Ausbau des Stichweges der Walter-Flex-Straße zwischen Haus Nr. 140 und Haus Nr. 138.

STRASSENPLANUNG		Walter-Flex-Straße
ABTEILUNGSLEITUNG	gez. Wunder	Stichstraße mit Rad-/Gehwegverbindung auf Flur Nr.509 Gem.Reichelsdorf
BEARBEITUNG	Wiedemann (4935)	**Lageplan**
		M = 1 :500 / NR. 2.1887.2.4

Ausbau der
Walter-Flex-Straße
Stichstraße mit Rad-/Gehwegverbindung

Bürgergespräch am 05.10.2011 im Amtsgebäude Bauhof 9, Nürnberg

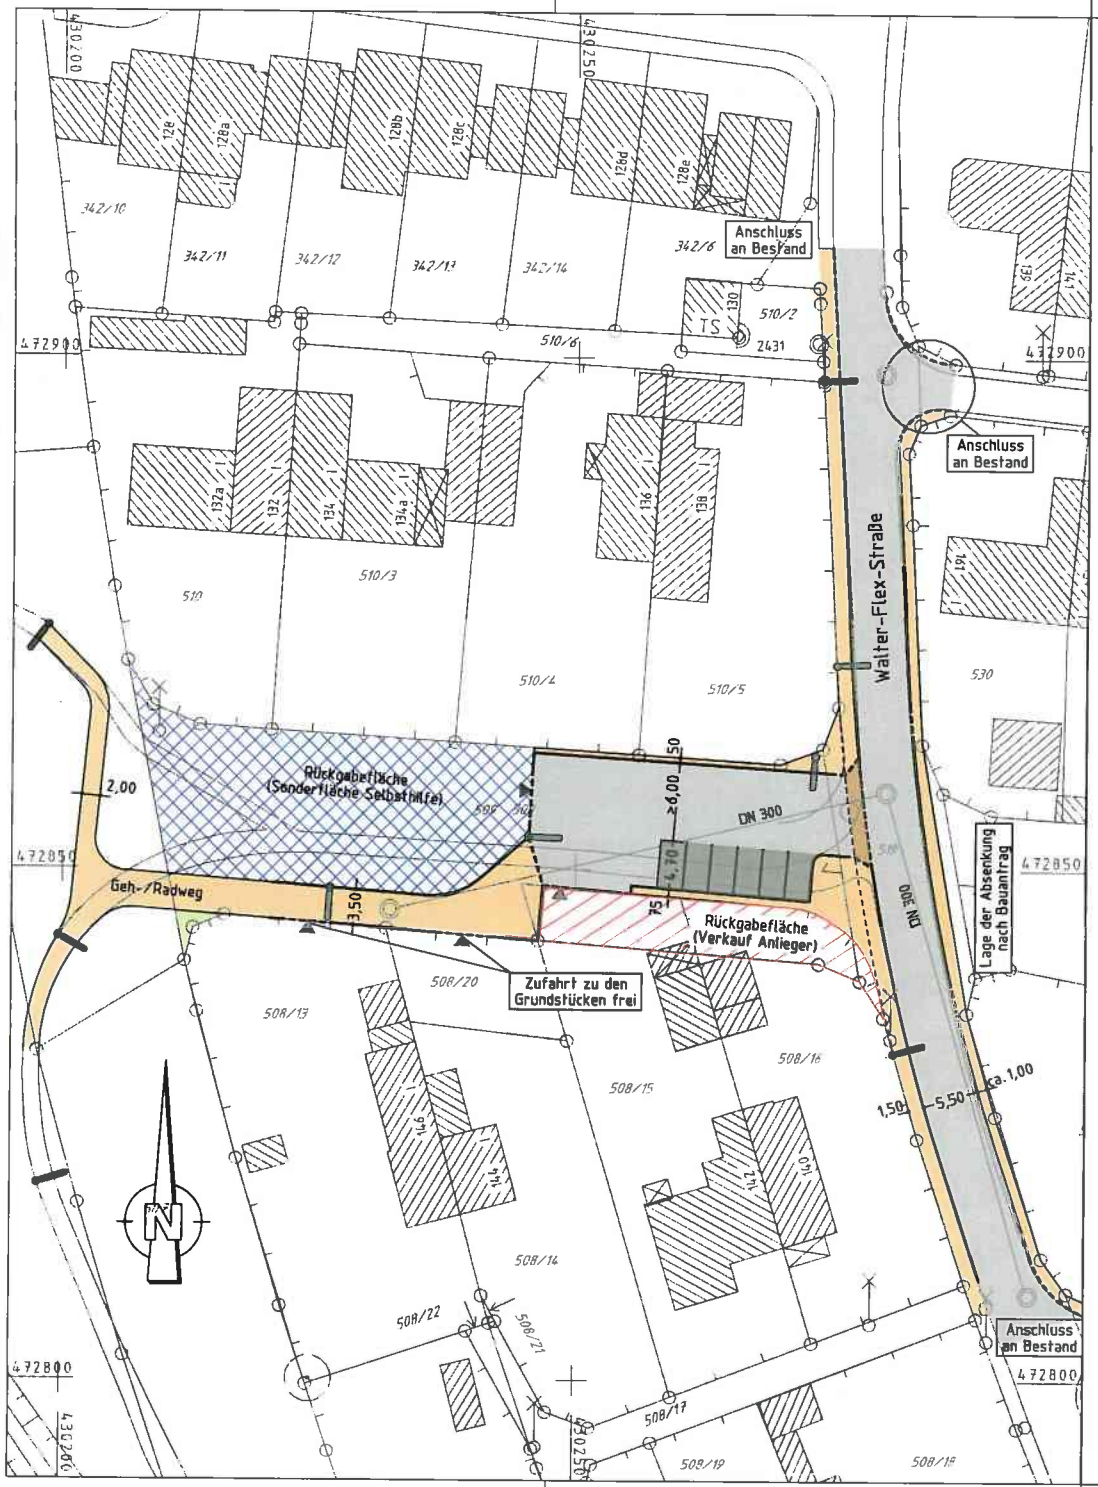
Frage der Anlieger:
Die geplanten Stellplätze sind für die Anlieger völlig unnötig („jeder hat seine Garage"); lediglich der Kindergarten braucht die Stellplätze, da seitens des Kindergartens keine Stellplätze nachgewiesen wurden. Warum muss der Kindergarten die Kosten nicht übernehmen? Warum muss der Gehweg 3,50 m breit sein, wenn andernorts 2,50 m genügen?

Die Anzahl der Parkplätze ist überproportioniert, dadurch wird nur Verkehr angezogen!

Sieben Stellplätze und eine 6 m breite Fahrbahn im verkehrsberuhigten Bereich sind viel zu üppig!

Der Anlieger südlich des verkehrsberuhigten Bereiches (Fl. Nr. 508/16, Hs. Nr. 140) hat, im Hinblick auf die Rückgabefläche, seinen Zaun bereits nach Norden zum verkehrsberuhigten Bereich hin versetzt. Lediglich eine Dreiecksfläche im Einmündungsbereich liegt nun außerhalb des Zaunes. Diese will er, um eine erneute Zaunverlegung zu vermeiden, nun nicht erwerben (Anfrage von Herrn Streber).

Kann u. U. auf die westlichste der sieben Parkbuchten verzichtet werden, um dem südlichen Anlieger (Fl. Nr. 508/15, Hs. Nr. 142) den Zugang zu seinem Gartentürchen zu erleichtern? (Anfrage von Herrn Streber)

Wie wird die Stichstraße befestigt, wie werden die Parkflächen befestigt?

Von welcher Seite wird der Kanal angeschlossen?

→ Die geplanten Stellplätze sind kein Stellplatznachweis, sondern öffentliche Stellplätze, die jedermann benutzen darf. Sie dienen zum Einen der Sicherheit, damit die Eltern die Kinder ortsnah zum Kindergarten bringen können, zum Anderen soll das Grundstück gegenüber der geplanten Stichstraße bebaut werden und aufgrund dieser Nachverdichtung sind öffentliche Stellplätze durchaus sinnvoll.

→ Da in der Walter-Flex-Straße aufgrund der beengten Verhältnisse keine Parkflächen möglich sind, sind sieben Stellplätze in der abzweigenden Stichstraße aus verkehrlicher Sicht nicht zu viel. Durch das Markieren der Stellplätze soll ein ungeordnetes Parken im verkehrsberuhigten Bereich verhindert werden.

→ Die Fahrbahnbreite ergibt sich aus dem vorhandenen Flächenpotential; außerdem muss die Ausfahrt aus den Parkflächen möglich sein.
Ein Gegenvorschlag des Vereins mit vier Längsparkbuchten auf der Nordseite und wesentlich geringerer Fahrbahnbreite wurde seitens Vpl abgelehnt.

→ Seitens Vpl spricht nichts dagegen, diese Fläche als öffentliche Verkehrsfläche zu nutzen, zu begrünen bzw. zu befestigen und evtl. als Containerstandort zu verwenden.

→ Vpl sichert zu, die Angelegenheit vor Ort nochmals zu prüfen.

→ Die Stichstraße wird asphaltiert und mit Leistensteinen abgegrenzt, die Parkflächen werden asphaltiert und markiert.

→ Aufgrund der kürzeren Wegstrecke wird der Kanal von Norden her angeschlossen. Dies wurde von den Anliegern angeregt und von SÖR zugesagt.

Anlage: Plan des H. Streber (Anregung)

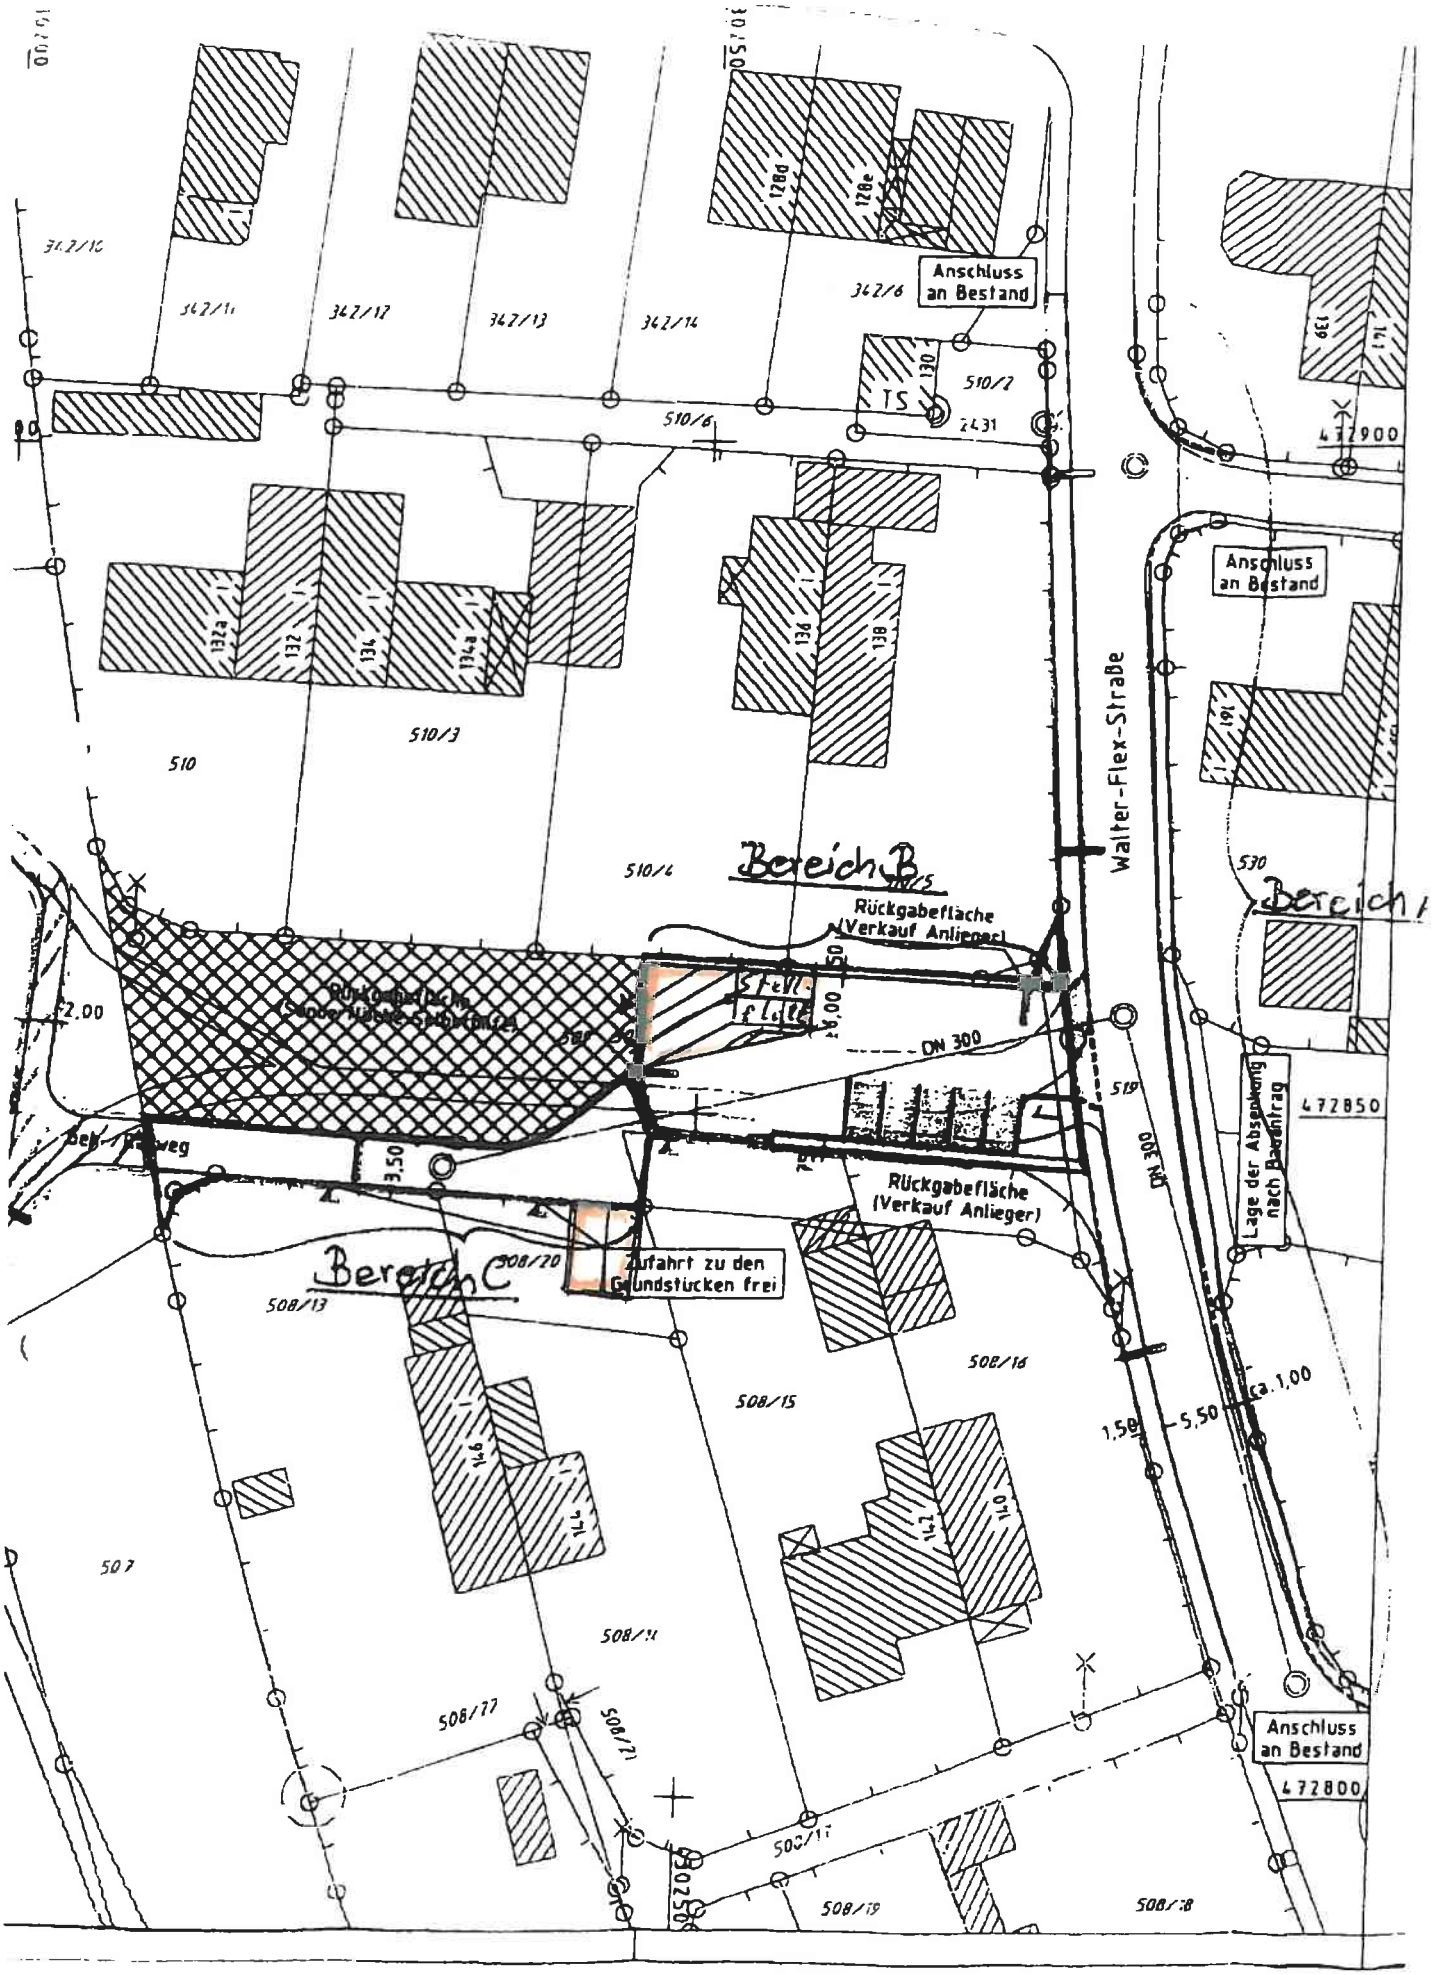
6. Von dem Vorsitzenden der Interessengemeinschaft der Siedler, H. Streber, wurde die beigefügte Anregung persönlich übergeben.
